# 天ヶ瀬ダム再開発事業基本計画変更に係る 京都府検証委員会(第1回)資料

平成28年10月14日

京都府環境部建設整備課  
京都府建設交通部河川課

天ヶ瀬ダム再開発事業の事業費及び工期の変更内容を検証する

## ■F0破碎帯分布位置の確認

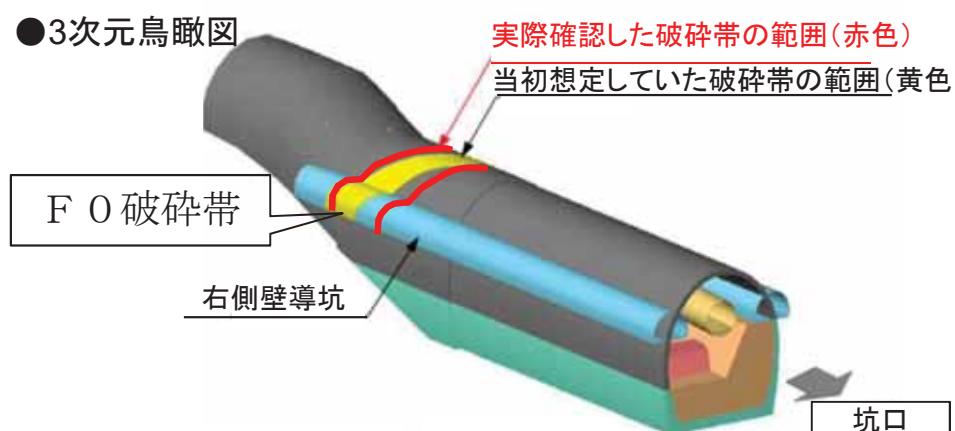
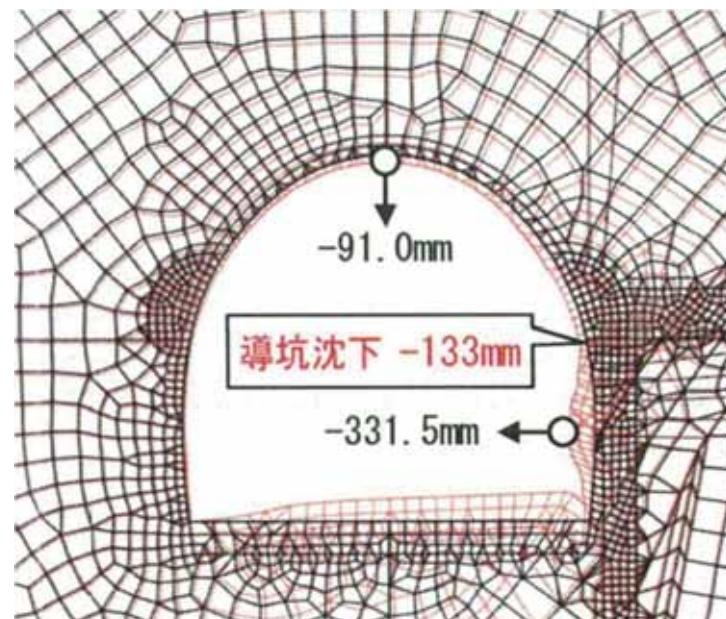
減勢池部では、先進導坑掘削により設計時の調査結果よりもF0破碎帯の範囲が広い（奥行き9m→14m）ことが確認された。有識者で構成する施工技術監理委員会より追加調査の必要性が指摘され、追加調査を実施し、検討した結果、新たな側壁補強対策工の追加が必要となった。

水平変位332mm  
(当初201mmの1.65倍)  
導坑沈下量133mm  
(当初86mmの1.55倍)

新たな側壁補強対策工が必要

# 増加要因 ① F0破碎帯対策工の追加による増 (4/4)

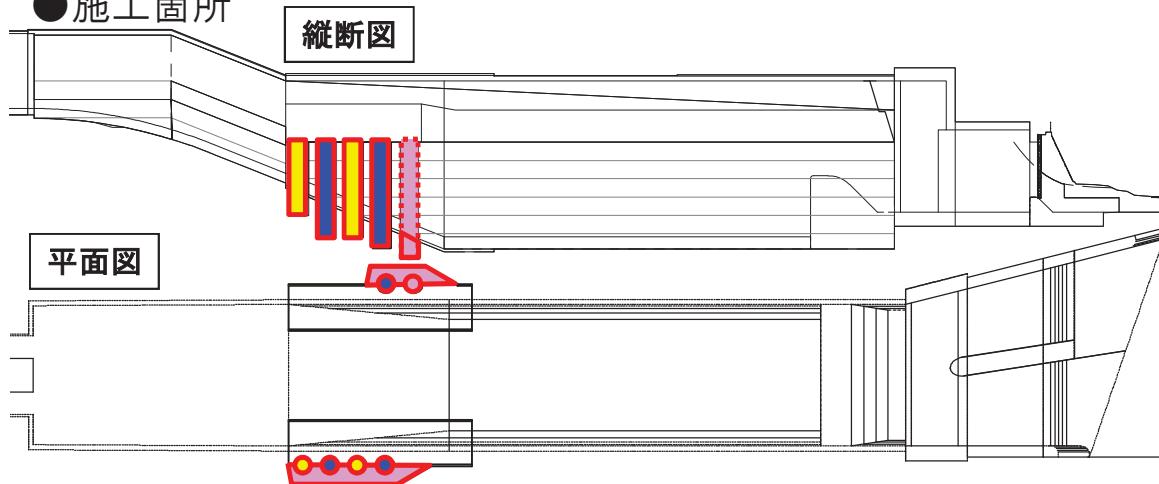
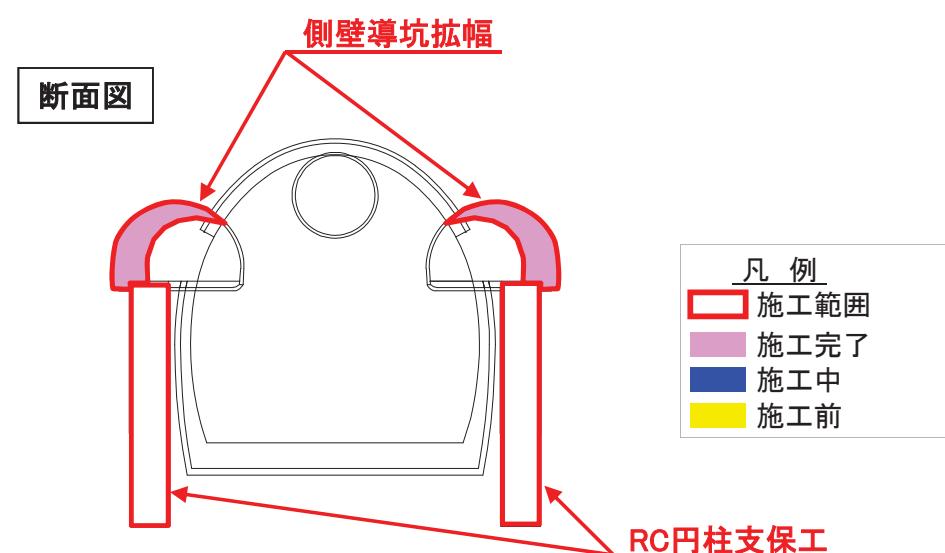
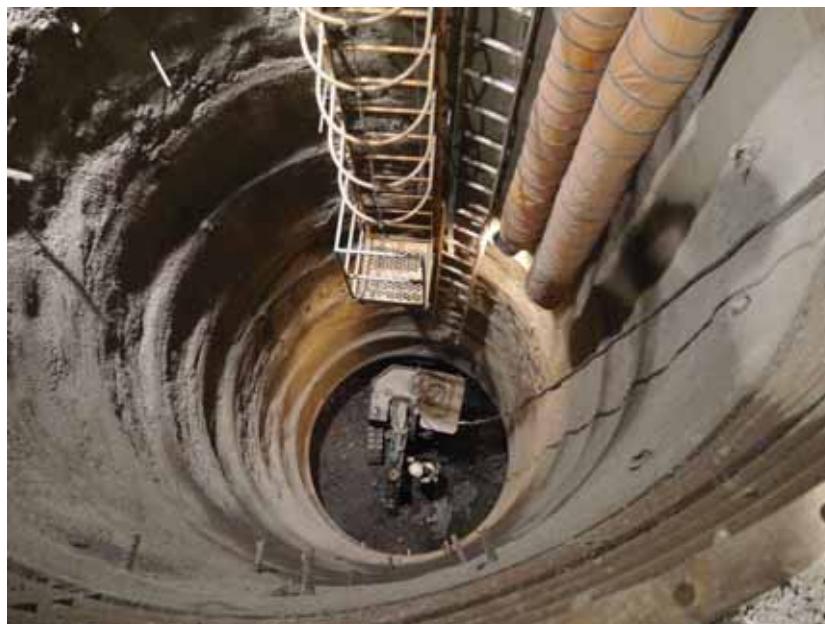
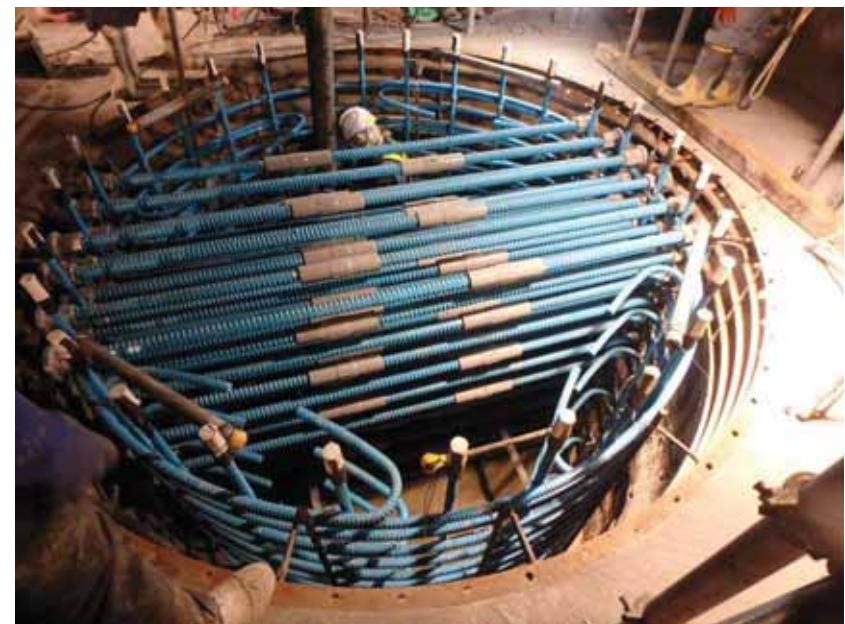
RC円柱支保工は、全6本中、1本施工済で3本が施工中である。(10/7現在)

RC円柱支保工の仮設を含めた対策工の追加。

## ③-1 流入部・前庭部・連壁工の硬岩掘削による変更増

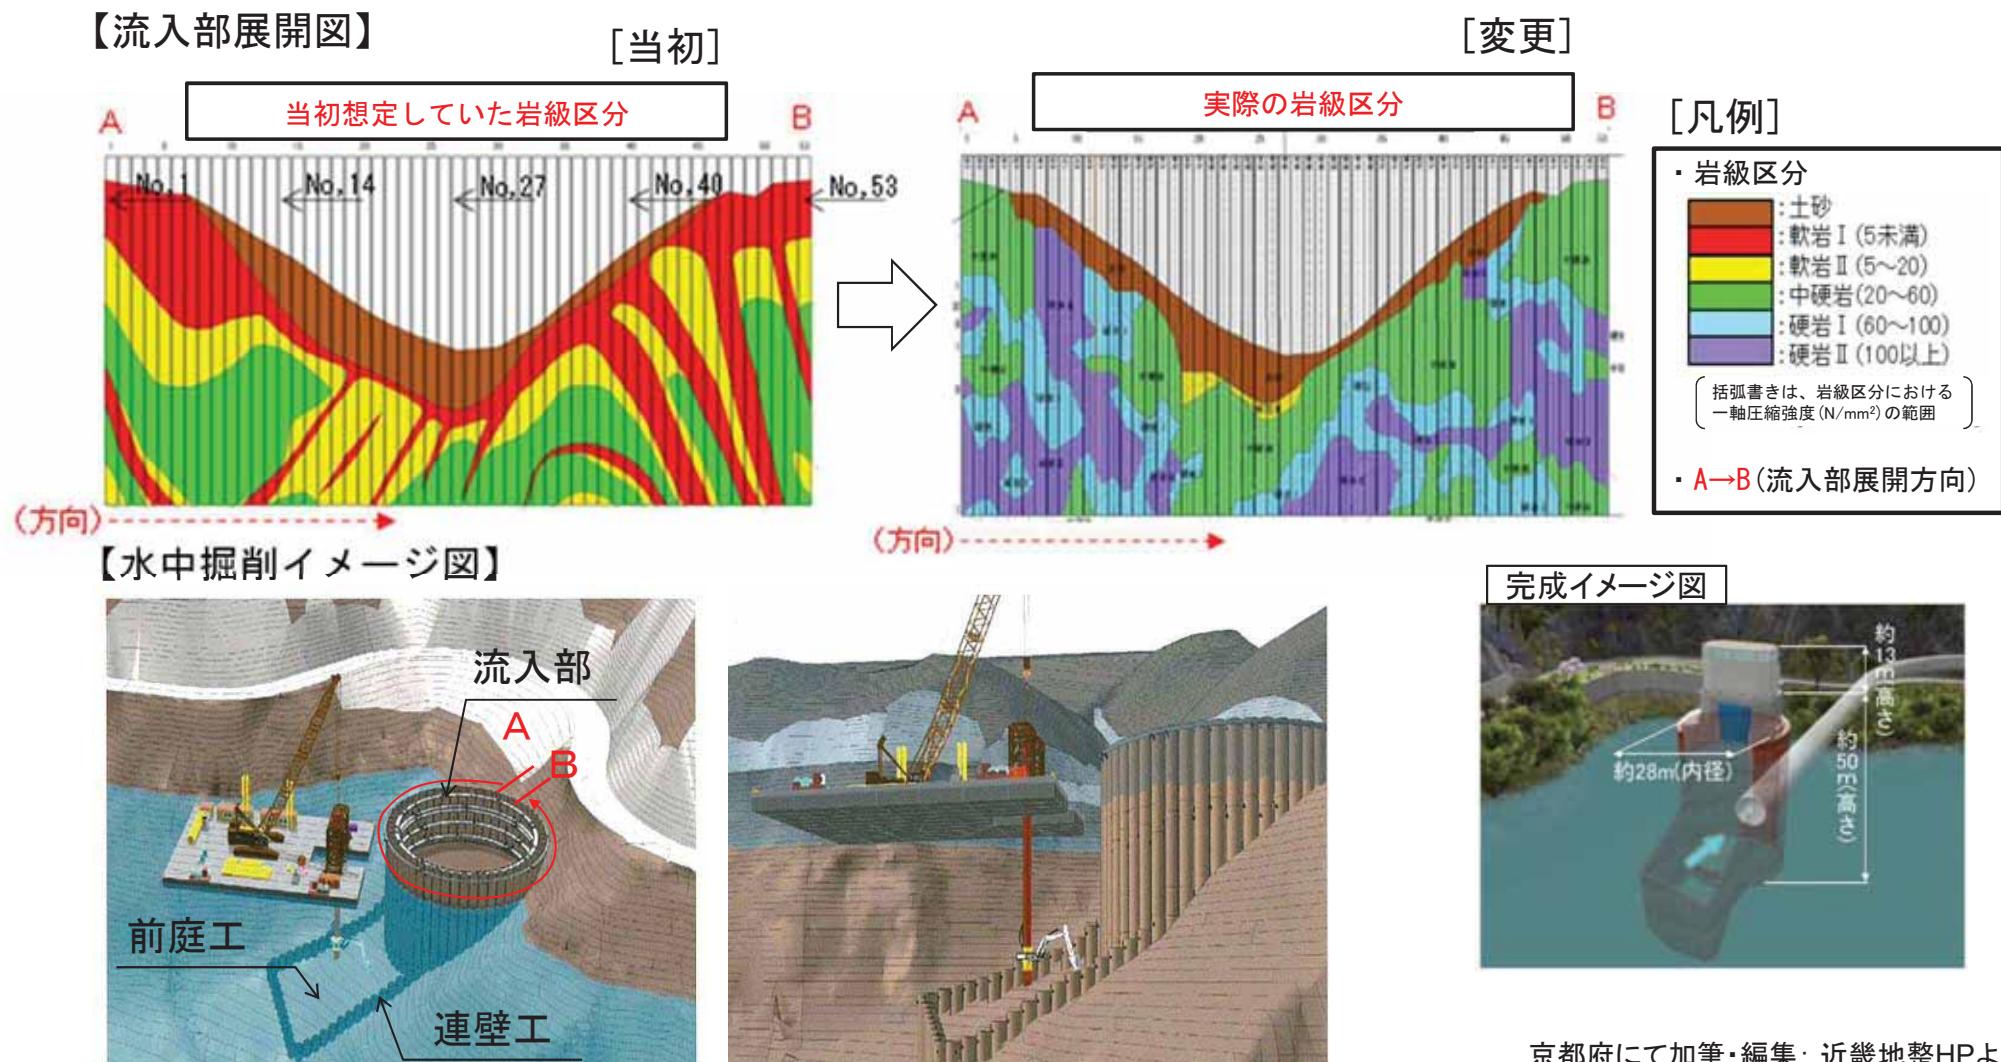
流入部の地盤が想定以上に硬い岩級区分。

工事着手前は、岩級を中硬岩(強度:60N/mm<sup>2</sup>)が最大として計画していたが、着手したところ、硬岩Ⅱ(強度:100N/mm<sup>2</sup>以上)を広く包含しており、施工単価が増大した。

硬い岩盤の中に鋼管矢板を施工するため、SEP台船または仮桟橋上から全周回転掘削機により鋼管矢板施工箇所1本毎に掘削を行い、掘削箇所を砂および碎石にて置換える。その後、同掘削機で鋼管掘削孔全長にわたり鋼管を押込みながら鋼管内の土砂をハンマーグラブにて掘削・排土し設置する。

## ③-2 減勢池部の地盤条件の変更による増

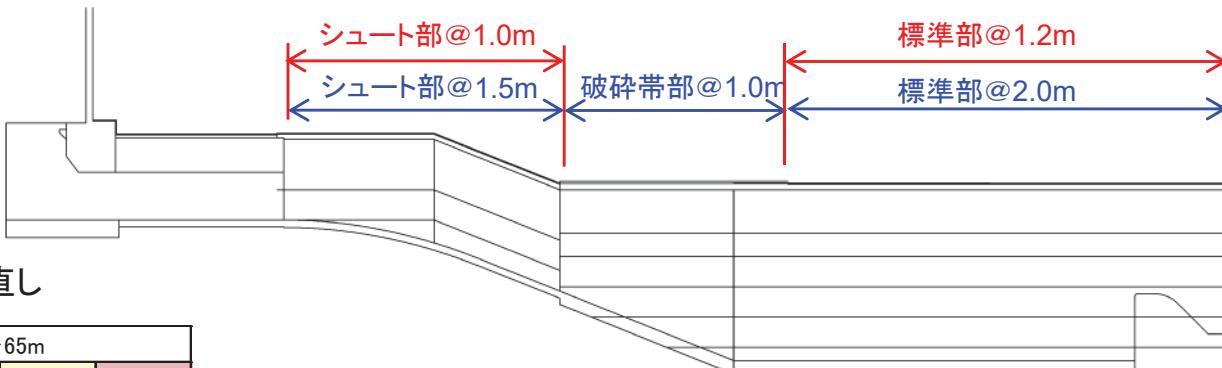
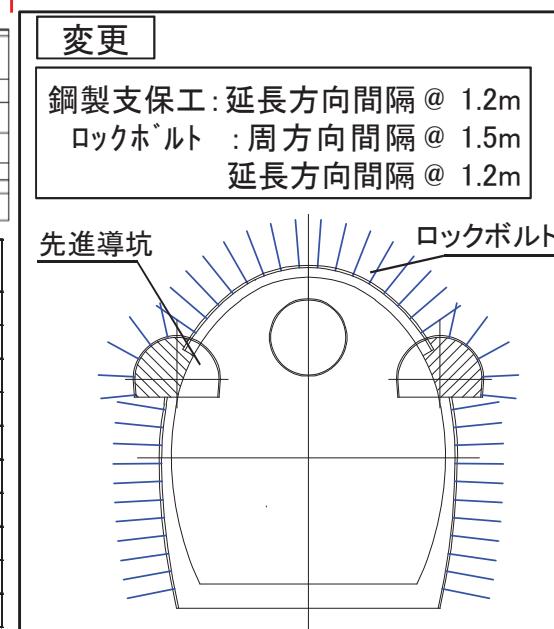
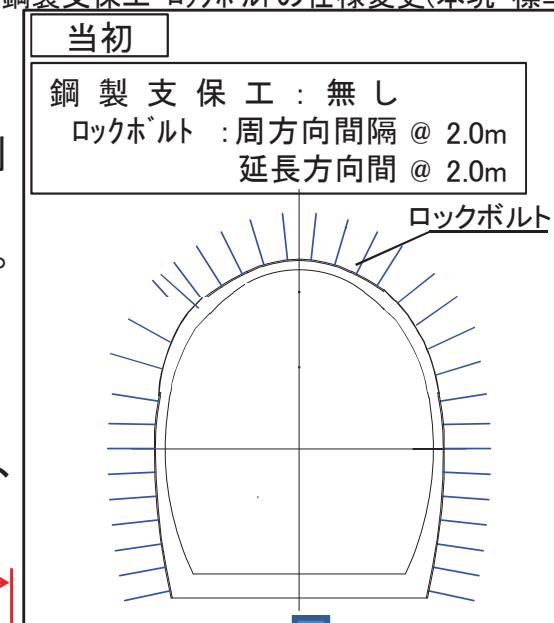
減勢池部は大断面かつ破碎帯(F0)を貫通するため、通常よりも密な事前ボーリング調査結果をもとに構造解析を行い、支保構造を決定していたが、施工技術監理委員会から先進導坑掘削により得られた情報を元に変形係数を見直すべきと提言(トンネル全体平均値から減勢池区間平均値を採用)を受け、構造解析を実施したところ、支保工、覆工構造の見直しが必要となった。

支保工の追加(鋼製支保工・ロックボルト・PC鋼棒の数量増)、支保工追加に伴う掘進速度の低下(平均日掘進長2m→1.2m)、覆工構造の変更(鉄筋・コンクリート量の増加)が必要となり、費用が増大した。

位置	支保形式	区間	当初設計		変更設計	
			延長方向	周方向	延長方向	周方向
本坑	ロックボルト	標準部	@2.0m	@2.0m	@1.2m	@1.5m
		破碎帯部	@1.0m	@1.0m	@1.0m	@1.0m
		シート部	@1.5m	@2.0m	@1.0m	@1.5m
	鋼製支保工	標準部	無	—	@1.2m	—
		破碎帯部	@1.0m	—	@1.0m	—
		シート部	無	—	@1.0m	—
	覆工鉄筋量	重量/箇所		重量/箇所		
		アーチ部	117t		230t	
		機械継手部	2,221箇所		14,127箇所

## II. 補助工法の見直しによる減

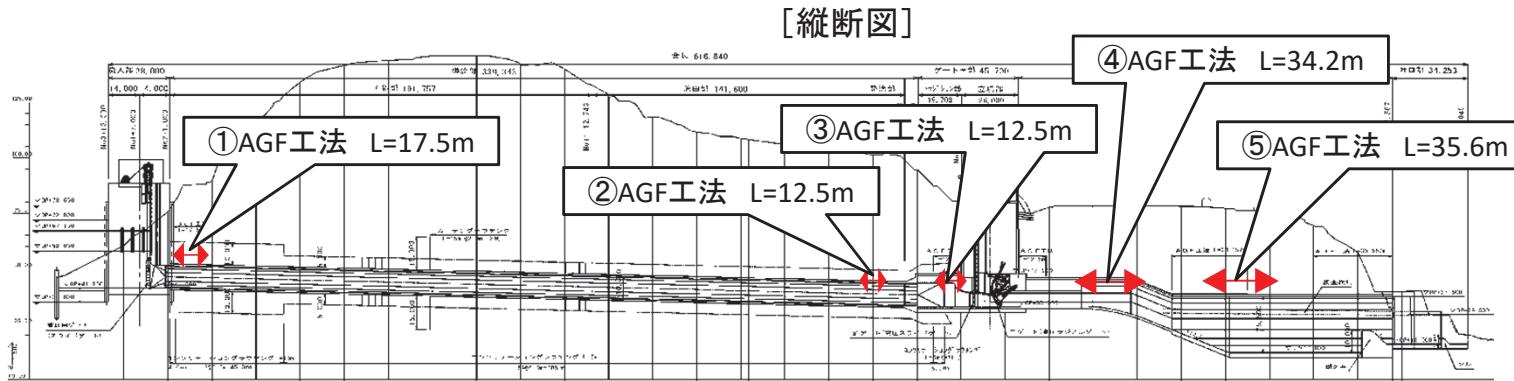
当初、パイプルーフ工法としていたが、仮設が大規模となるため、AGF工法を採用することで、油圧ジャンボによる先受工法と同時に掘削が可能となり、コスト縮減が可能となった。

見直し前 (パイプルーフ工法)	見直し後 (AGF工法)
概要	<p>施工イメージ</p> <p>横断図 (導流部呑口側)</p>	<p>OAGF工法</p> <p>施工イメージ</p> <p>横断図 (導流部呑口側)</p>
数量	L=4,500m	L=1,800m

### III. ゲート設備軽量化等による減

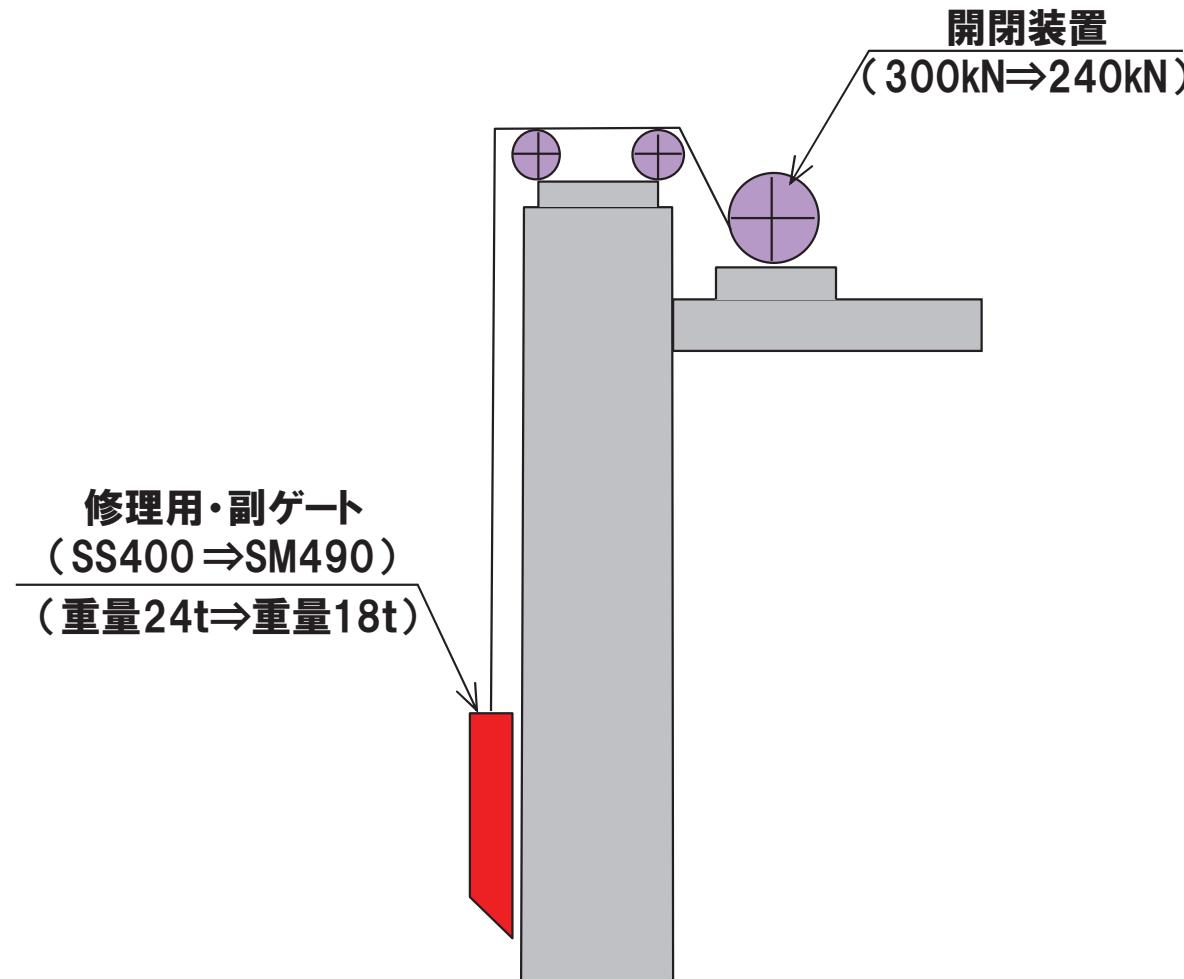
修理用ゲート、副ゲートの扉体の使用材料は、当時溶接実績の多いSS材で計画したが、近年SM材の溶接実績が増加してきたことを踏まえ、SM材(高強度材)の適用が可能と判断し、設計を見直し軽量化することで、開閉装置の規模が縮小されるなどでコスト減が可能となった。

# 工期延期理由①: 破碎帯が事前調査結果より広く出現したことから追加施工が必要となった

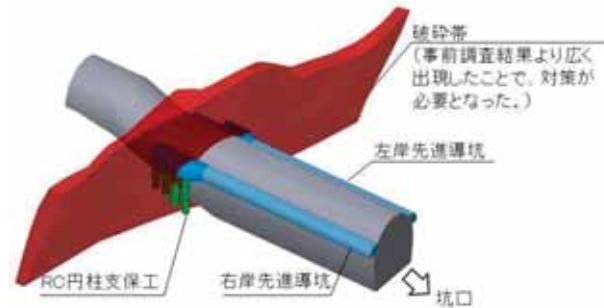
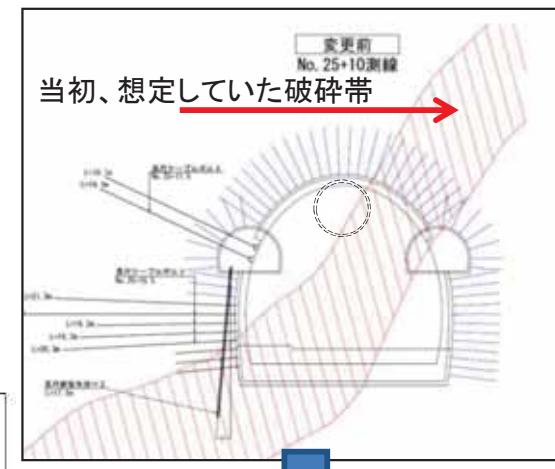
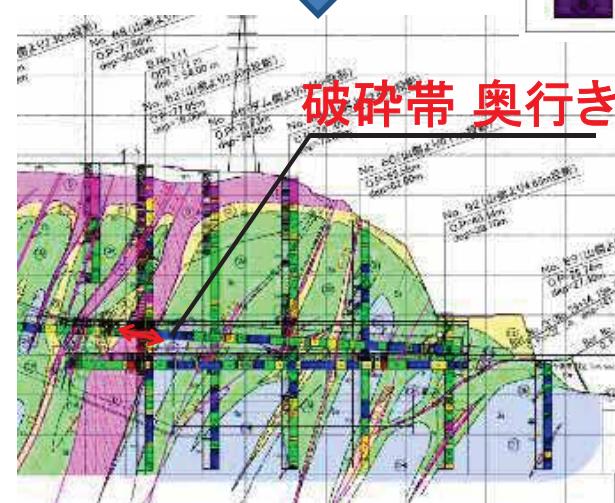
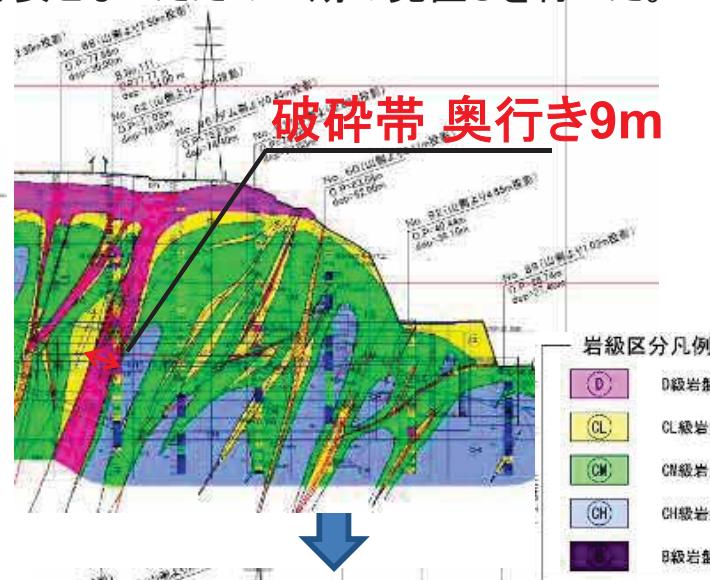
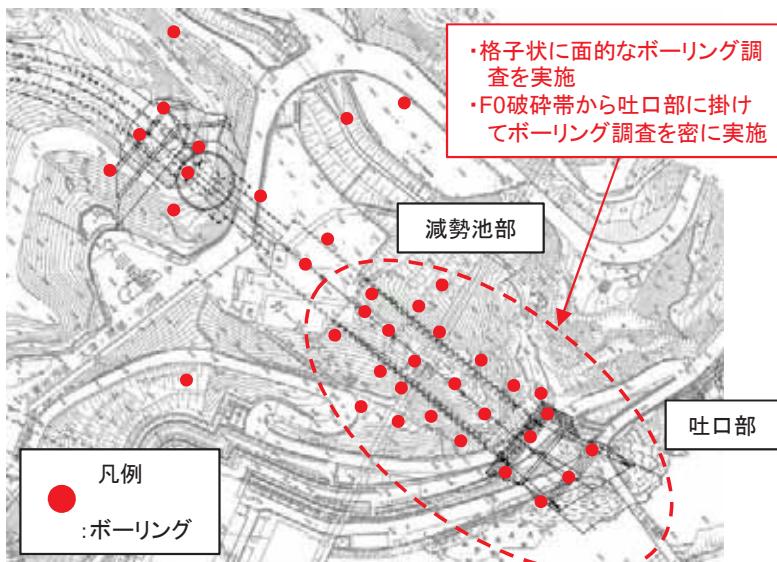
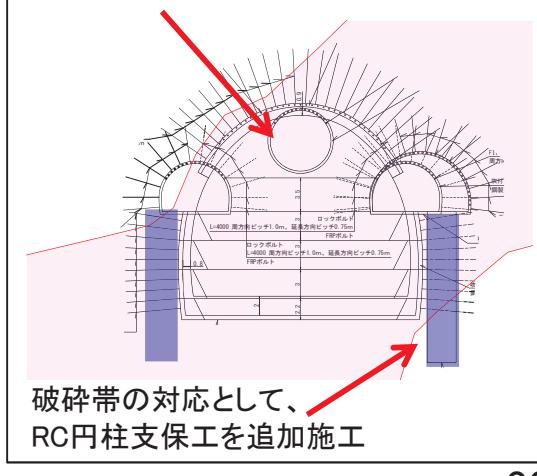
減勢池部では、当初FO破碎帯の幅、分布を把握する目的で通常よりも密な20m間隔程度の格子状のボーリング調査を実施した上で、ケーブルboltによる対策工を予定していたが、先進導坑掘削を実施したところ、事前調査結果よりもFO破碎帯の範囲が広い(奥行き9m→14m)ことが確認された。有識者で構成する施工技術監理委員会より先進導坑で得られた地質情報及び追加調査を設計に反映する旨の助言を受け、設計を実施したところ、側壁補強対策工の追加が必要となった。

追加調査設計及びRC円柱支保工の追加施工が必要となつたため工期の見直しを行つた。

工期延期: 13ヶ月(当初7ヶ月→変更20ヶ月)

## 工期延期理由②:地盤条件の見直しにより構造の変更・追加施工が必要となった

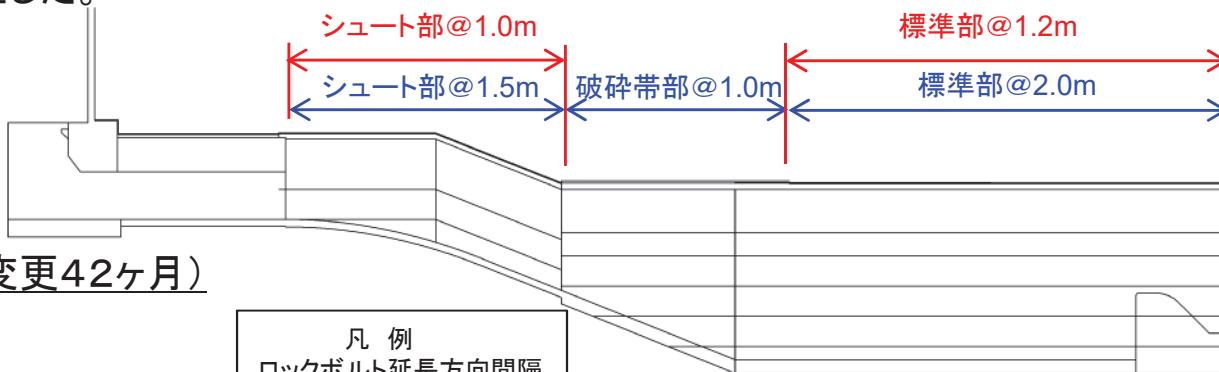
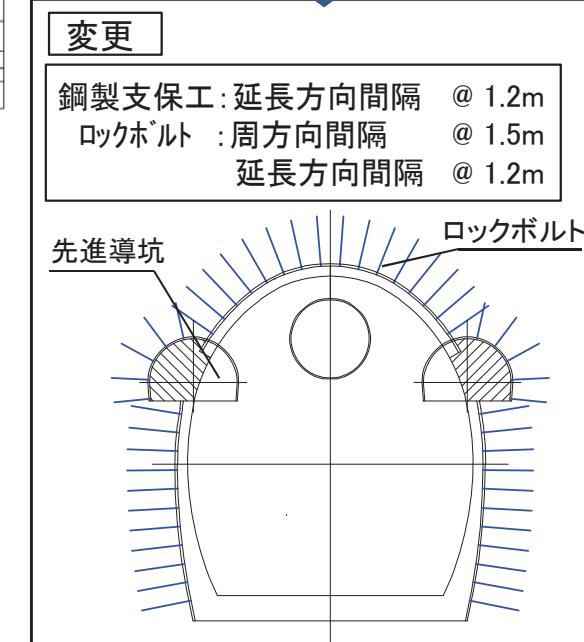
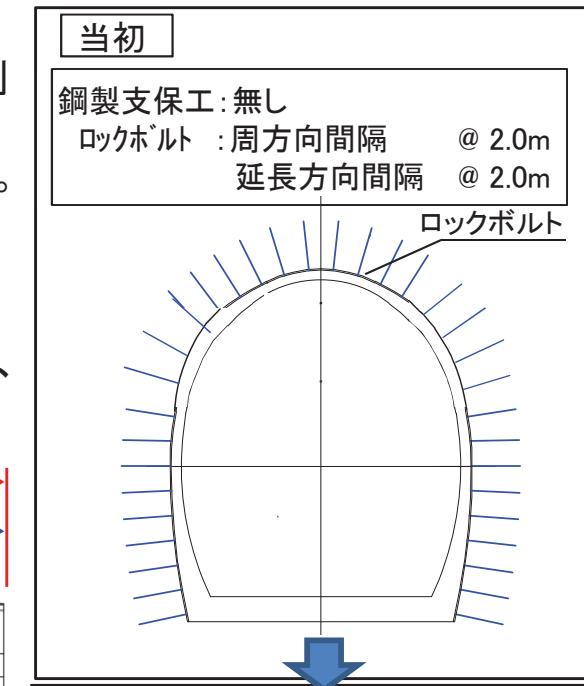
減勢池部は大断面かつ破碎帯(F0)を貫通するため、通常よりも密な事前ボーリング調査結果をもとに構造解析を行い、支保構造を決定していたが、施工技術監理委員会から先進導坑掘削により得られた情報を元に変形係数を見直すべきと提言(トンネル全体平均値から減勢池区間平均値を採用)を受け、構造解析を実施したところ、支保工、覆工構造の見直しが必要となった。

支保工の追加(鋼製支保工・ロックボルト・PC鋼棒の数量増)、支保工追加に伴う掘進速度の低下(平均日掘進長2m→1.2m)、覆工構造の変更(鉄筋・コンクリート量の増加)が必要となり、工期延期の必要が生じた。

工期延期: 20ヶ月
